" MODIFICACIONES PUNTALES NORMAS  
SUBSIDIARIAS SAN BARTOLOME "  
MODIFICACIONES Nº2 A LA Nº30

**NORMAS SUBSIDIARIAS DE PLANEAMIENTO MUNICIPAL DE**  
**SAN BARTOLOMÉ DE LANZAROTE**  
**MODIFICACIONES PUNTUALES N°2 A N°30**  
**DOCUMENTO APROBACIÓN DEFINITIVA**  
**DICIEMBRE 1997**

**MODIFICACION PUNTUAL N°24A.**

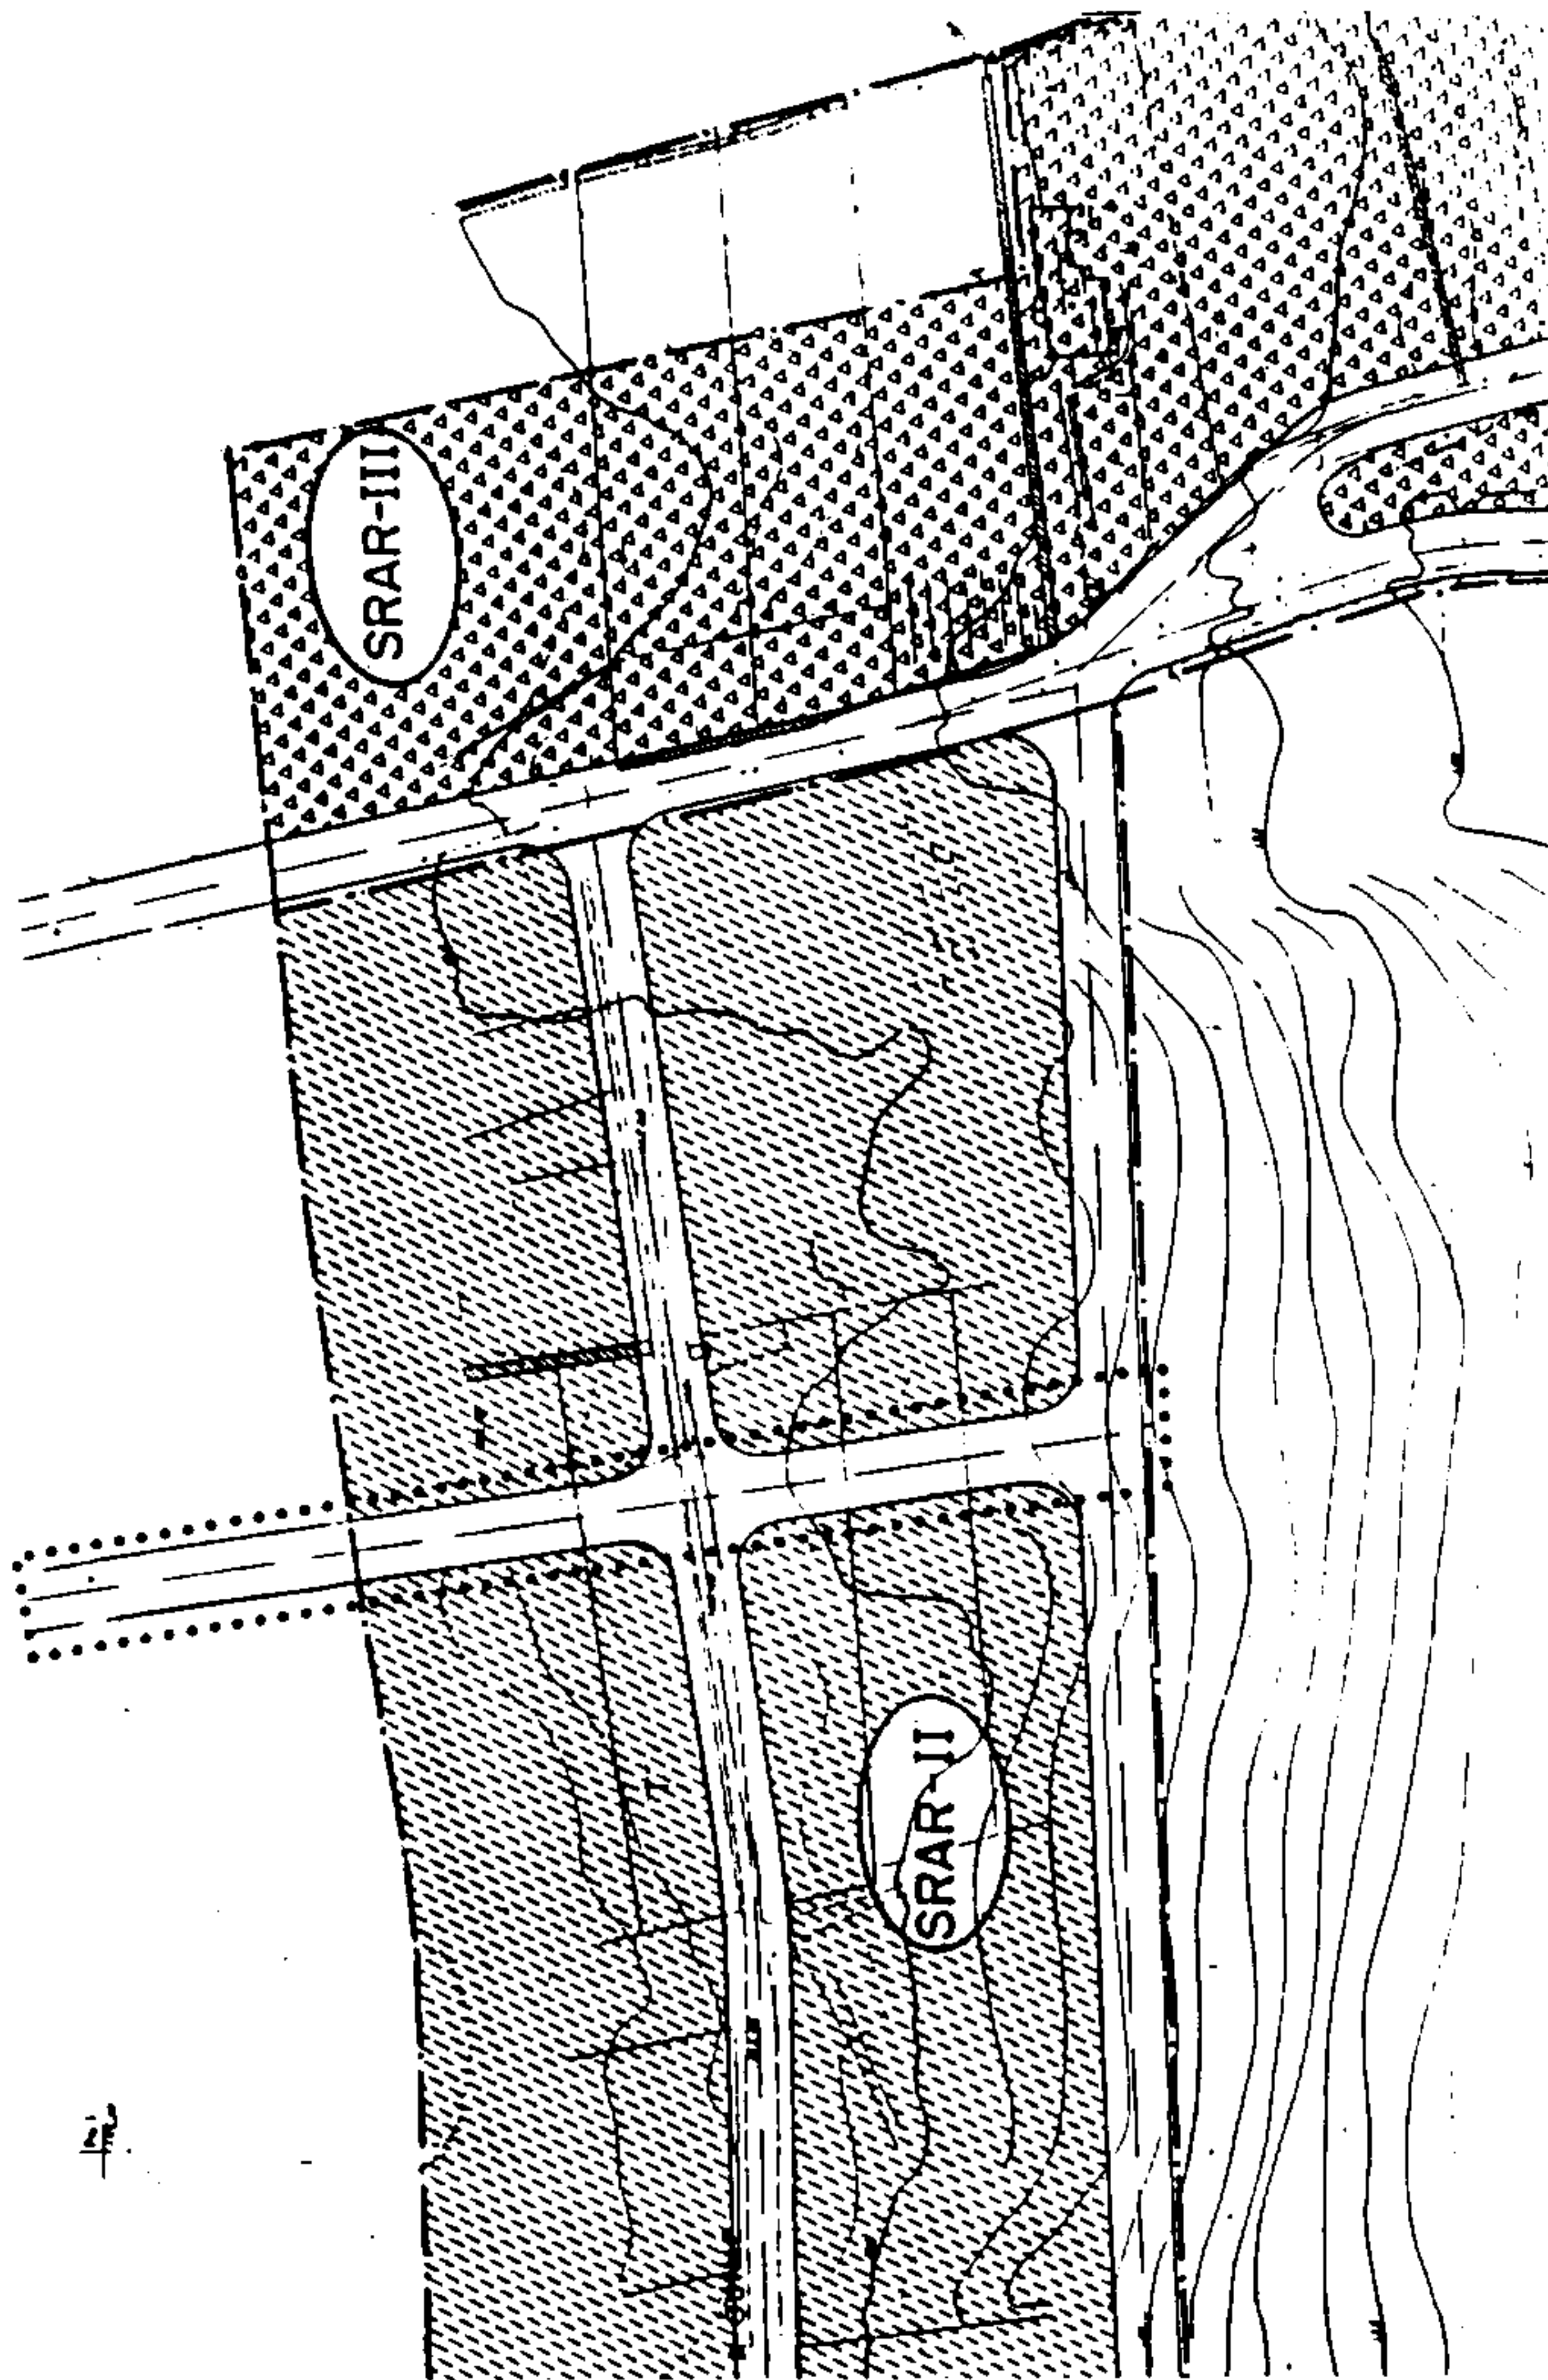
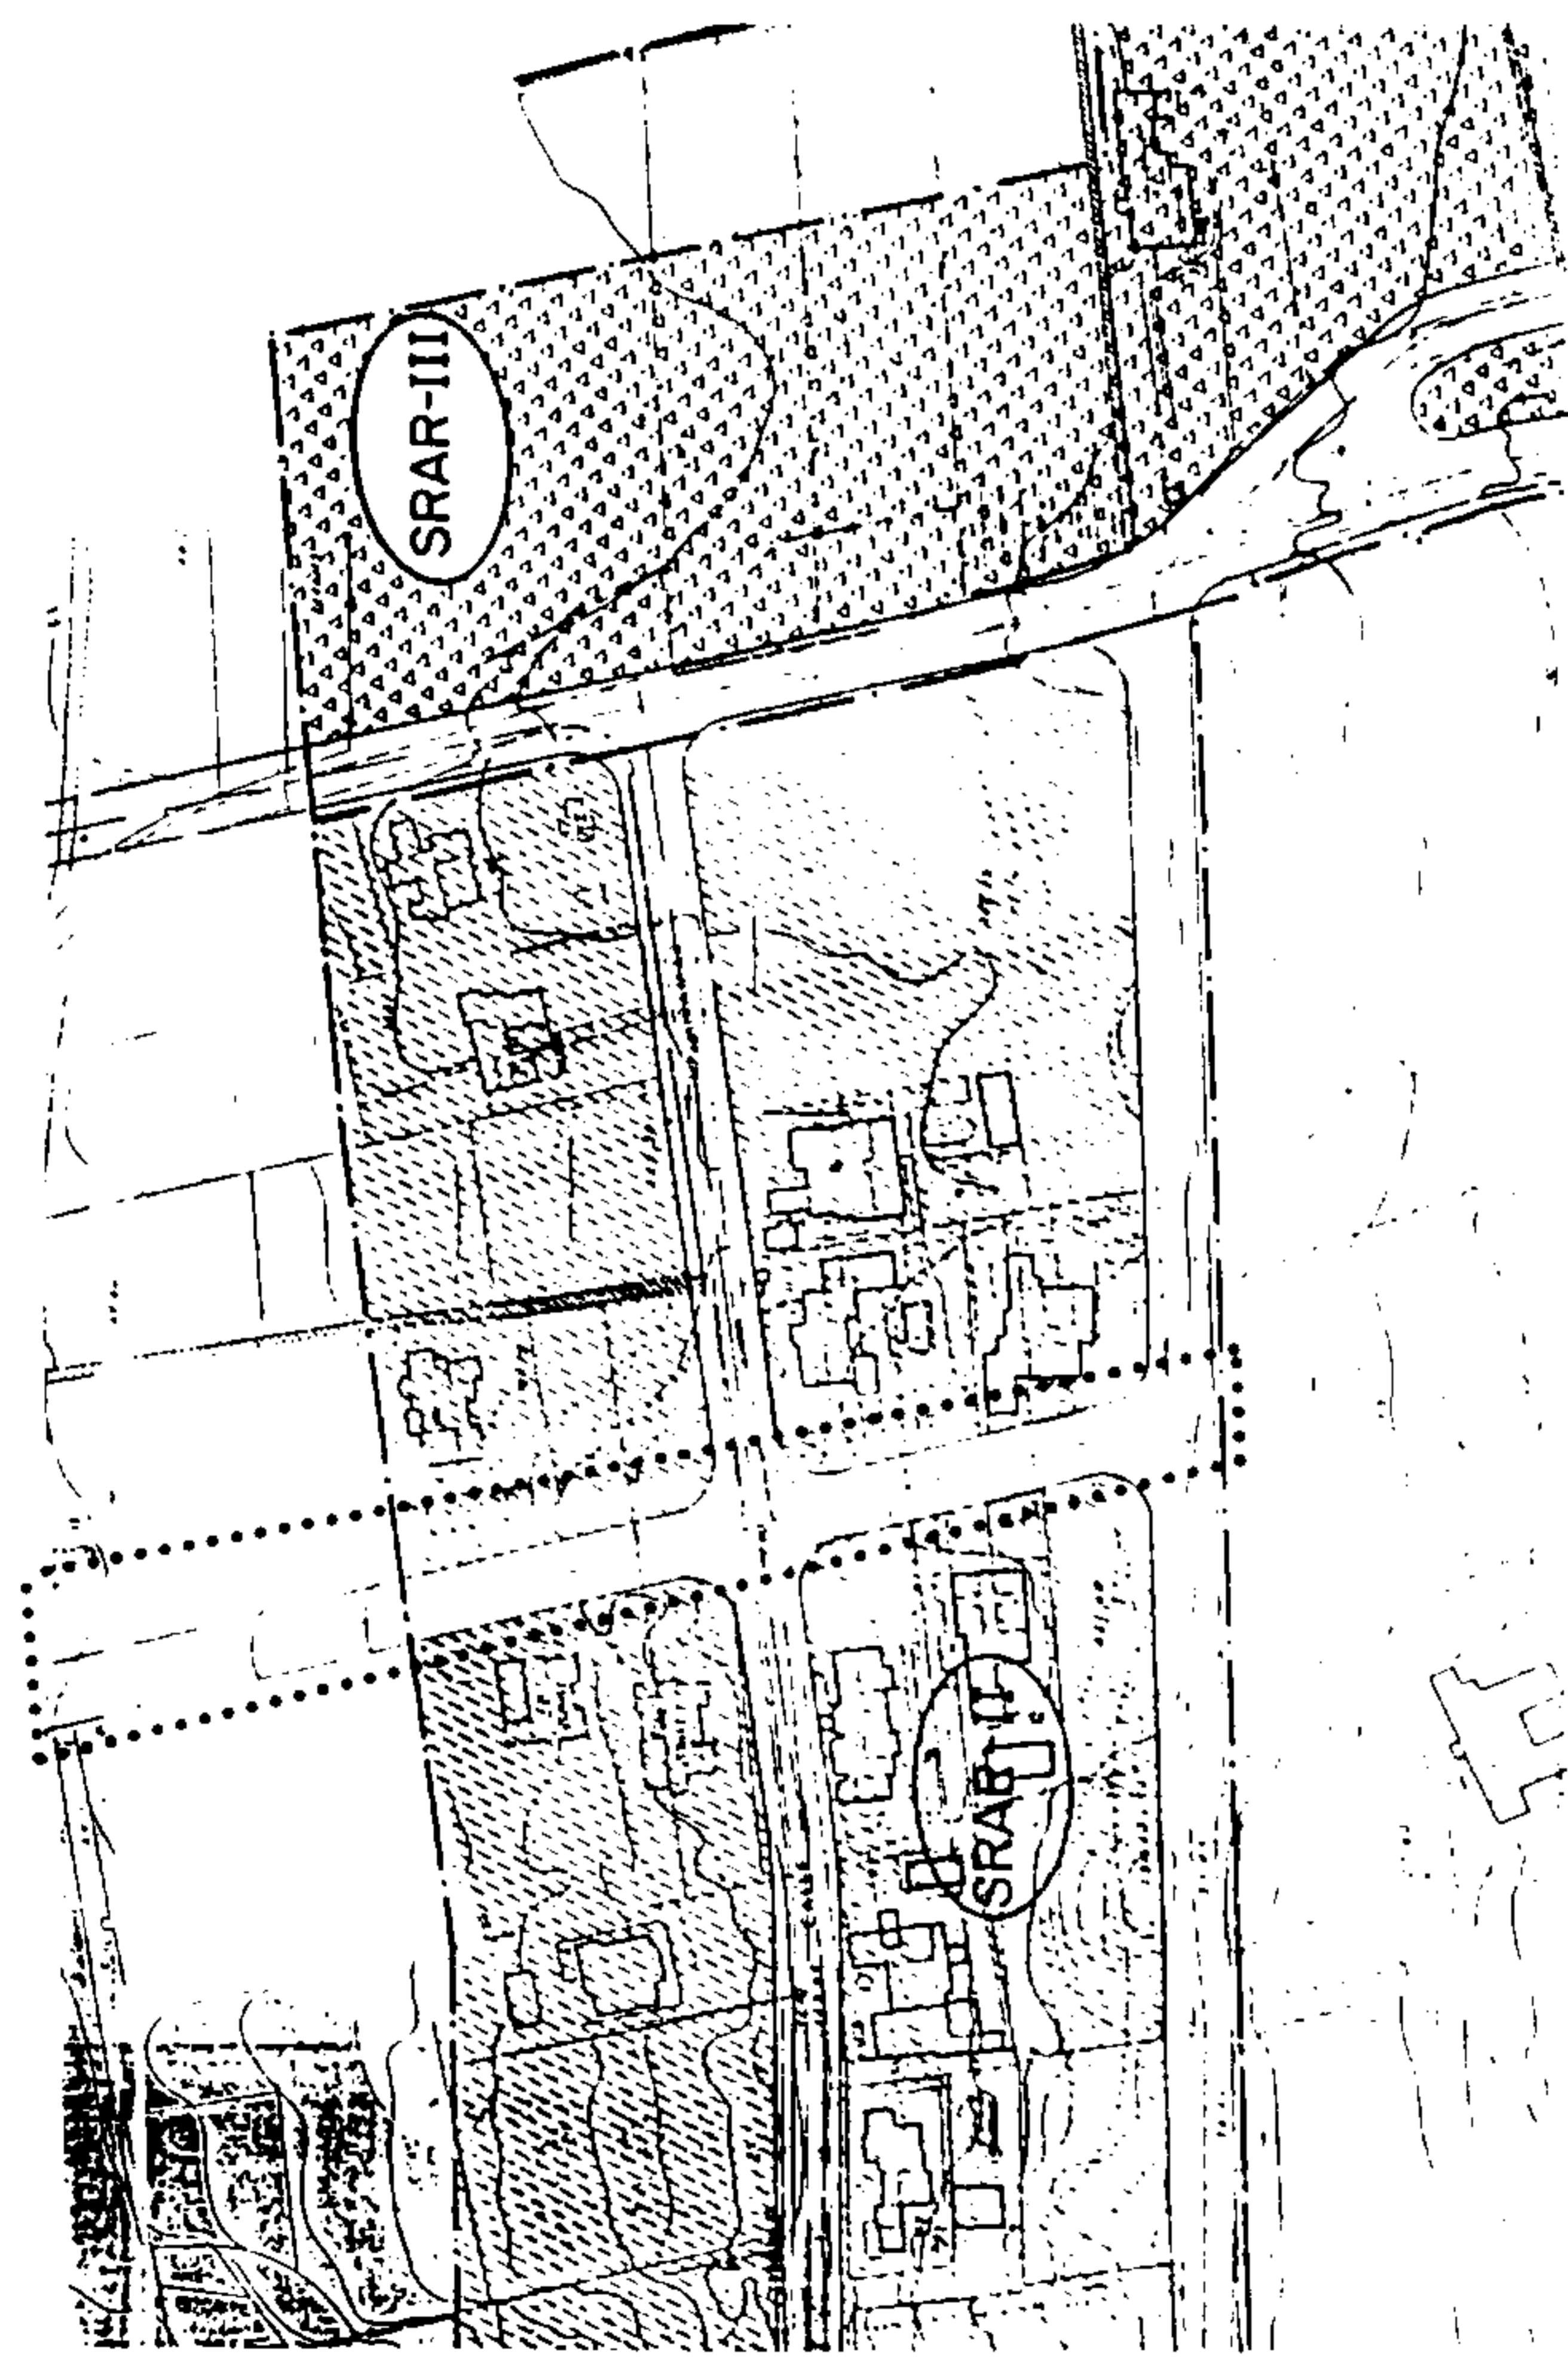
- A) La recalificación como **SUELO RÚSTICO DE ASENTAMIENTO RURAL- TIPO II** de una zona situada al Sureste de Güime. Esta modificación fue denegada por la C.U.M.A.C. por lo que no se suprime de éste documento.
- B) La modificación de las alineaciones de las calles que fue aceptada por la C.U.M.A.C.

Las Normas Subsidiarias recogen el trazado de la calle si bien su ubicación no coincide con la realidad.

Como resultado de los acuerdo de la C.U.M.A.C. se limita a recoger las calles ajustadas a la realidad.

La modificación de las alineaciones de las calles. responde a la necesidad de ajustar estas a las ejecutadas.
